1. Erläuterung zum Technischen Reglement

ADAC Dacia Logan Cup 2009

2. Erläuterung zum Technischen Reglement

Reparatur – Kit Federbein

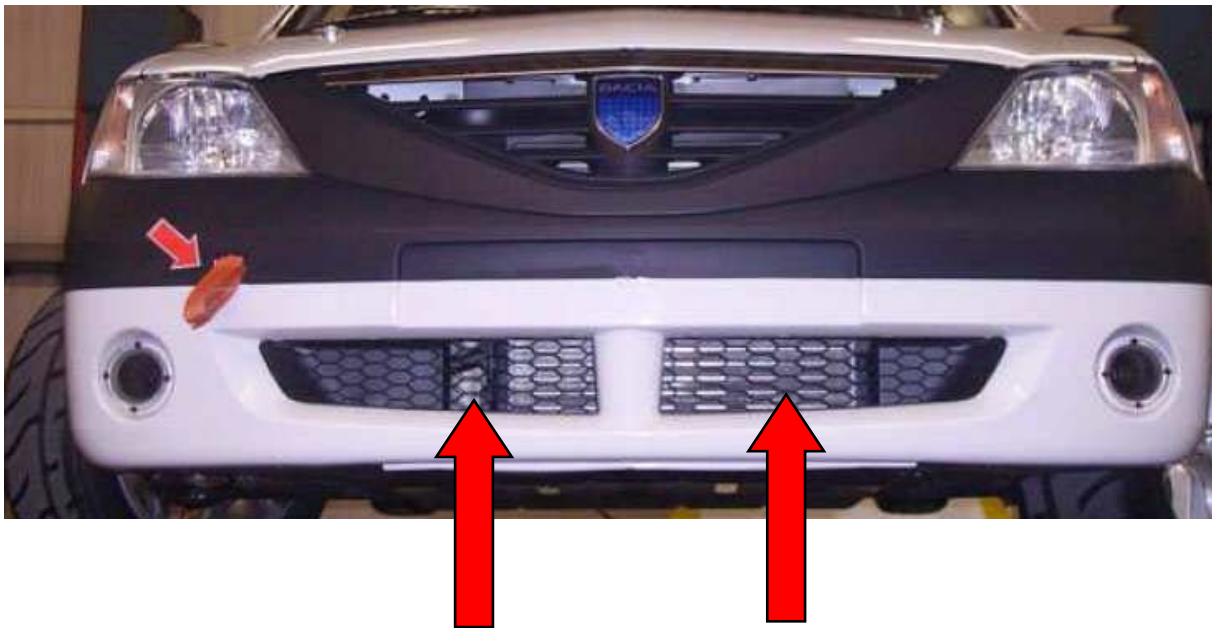
Art. 2.9 Fahrwerk

Die Reparatur der serienmäßigen Einstellmöglichkeiten des Sturzes, darf ausschliesslich mit dem durch die Fa. Wiechers gelieferten Reparatur – Kit erfolgen. (siehe Bild)

Nach erfolgter Reparatur ist das Federbein den Technischen Kommissaren vorzulegen.
